**De la part du :**  
EARL GATARD  
1 rue de La Burelière  
79320 MONCOUTANT

**Objet : réponse au courrier du 11/03/2019 – Réponse à l'avis de l'Autorité Environnementale concernant le dossier d'autorisation d'exploiter de l'EARL GATARD**

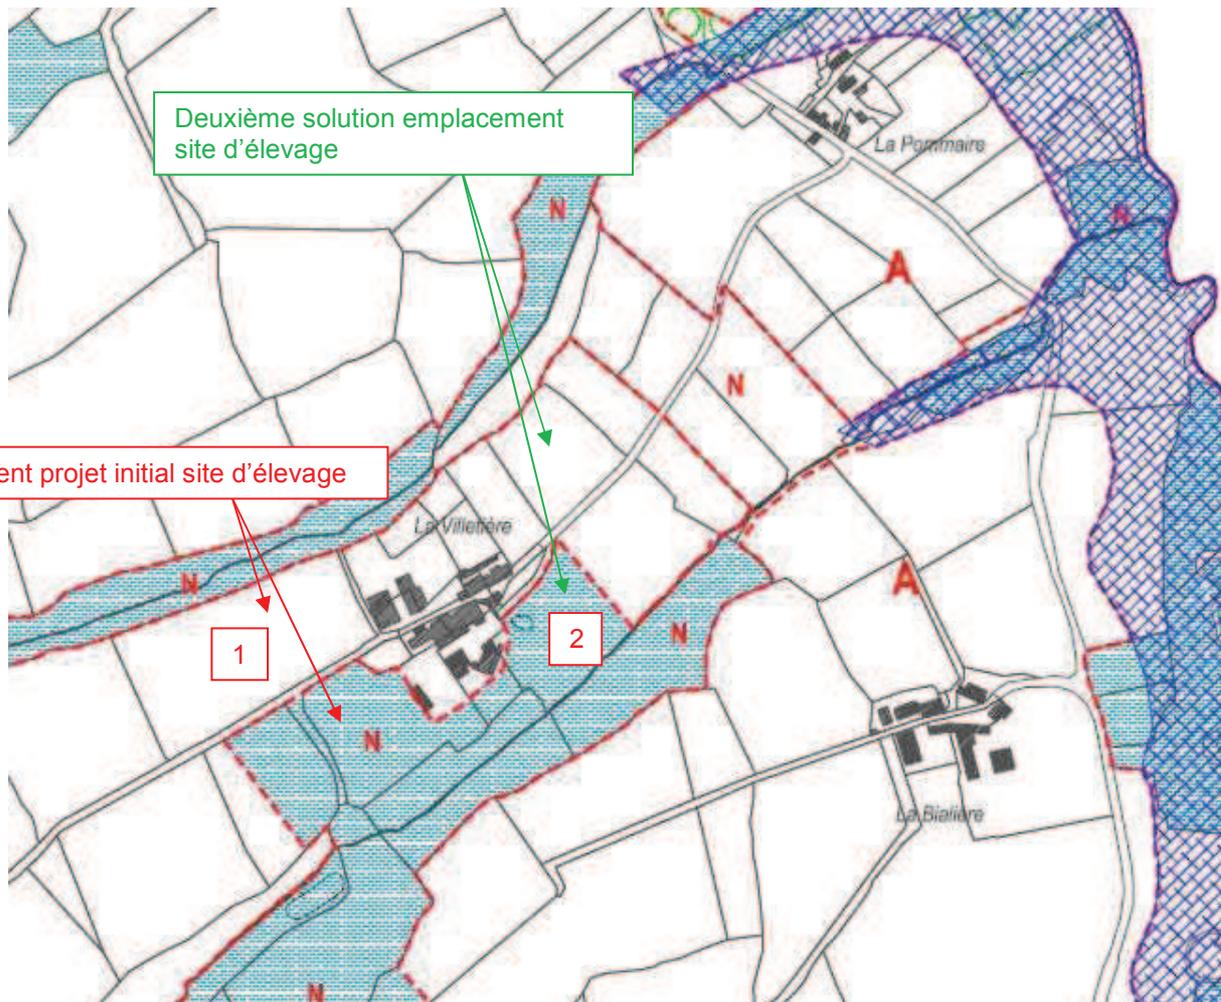
- Pour la construction de son premier bâtiment avicole, l'EARL GATARD avait initialement pour projet d'implanter son site d'élevage de l'autre côté du site « la Villetière », comme indiqué ci-dessous en emplacement numéro 1 :

- Une deuxième implantation des bâtiments B3 et B4, numéro 2 sur le plan, face aux SAS des bâtiments B1 et B2, dans leur prolongement côté Ouest, était également impossible car en zone humide et naturelle d'après le PLU de la commune.
- Faire le projet sur un autre site n'est pas envisageable non plus, de par deux aspects : économique et environnemental.

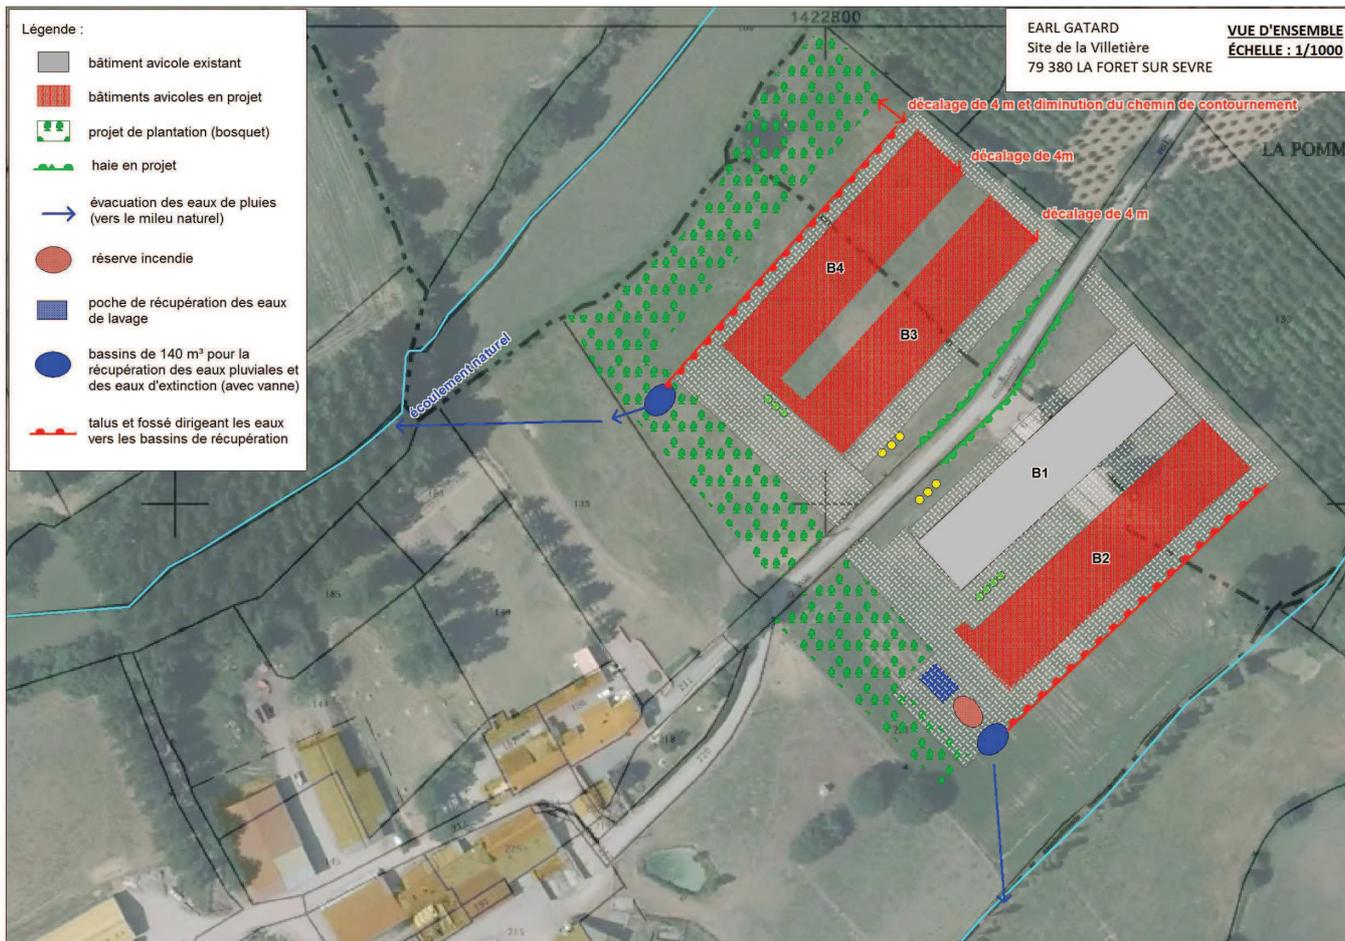
Afin de réduire la surface remblayée en zone humide, l'espace entre les deux bâtiments B3 et B4 ne sera pas remblayé comme cela était initialement prévu, avant de d'avoir les résultats de l'étude pédologique révélant la présence d'une zone humide.

Afin de réduire l'impact du projet sur les zones humides, les deux bâtiments B3 et B4 vont être décalés vers le sud-est, pour se rapprocher de la route (glissement parallèle à la route communale). L'emprise du bâtiment B4 ainsi que de la zone de manœuvre et contournement sur la zone humide sera donc moins importante. La surface en zone humide imperméabilisée et remblayée sera réduite par rapport au projet initial, passant d'une surface de 3550 m<sup>2</sup> à 2550 m<sup>2</sup>.

La localisation de cette compensation est la suivante :

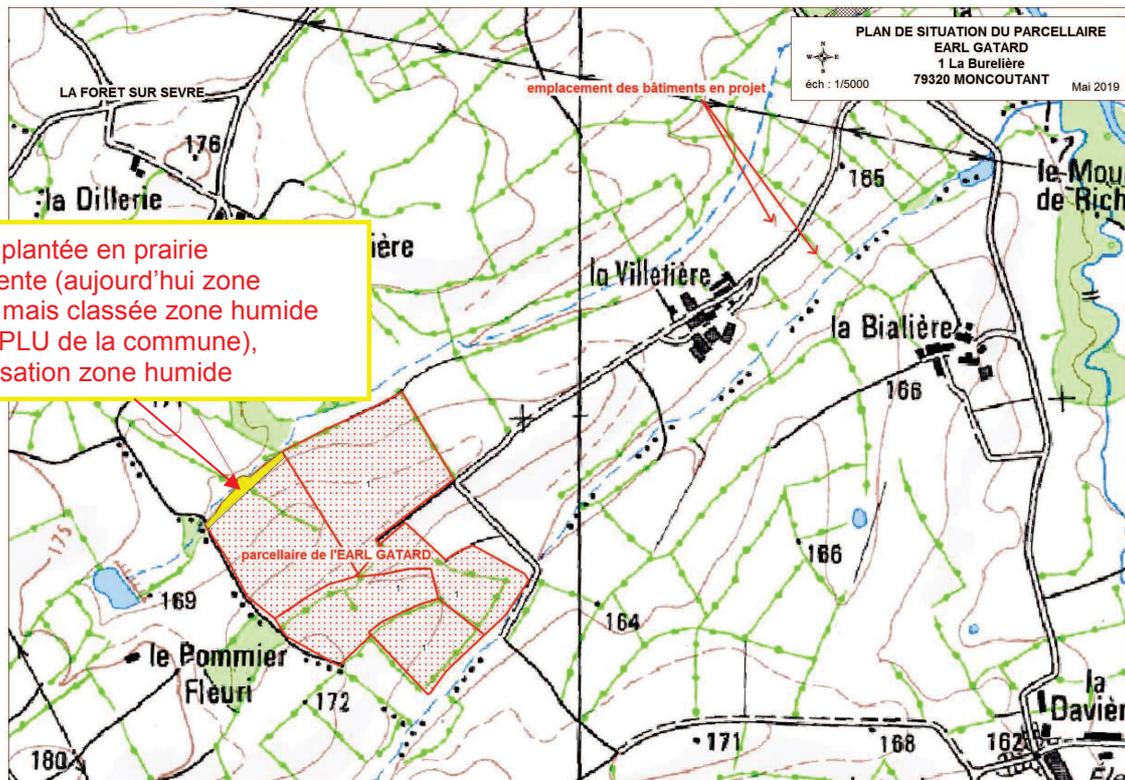
**Afin de respecter cette disposition**, des mesures compensatoires seront réalisées sur des parcelles appartenant à l'EARL GATARD, adjacentes au projet dans le même bassin versant : 3200 m<sup>2</sup> de terres cultivées seront implantées en prairies permanentes dans un secteur en zone humide afin de créer un espace le plus proche de la zone humide impactée.
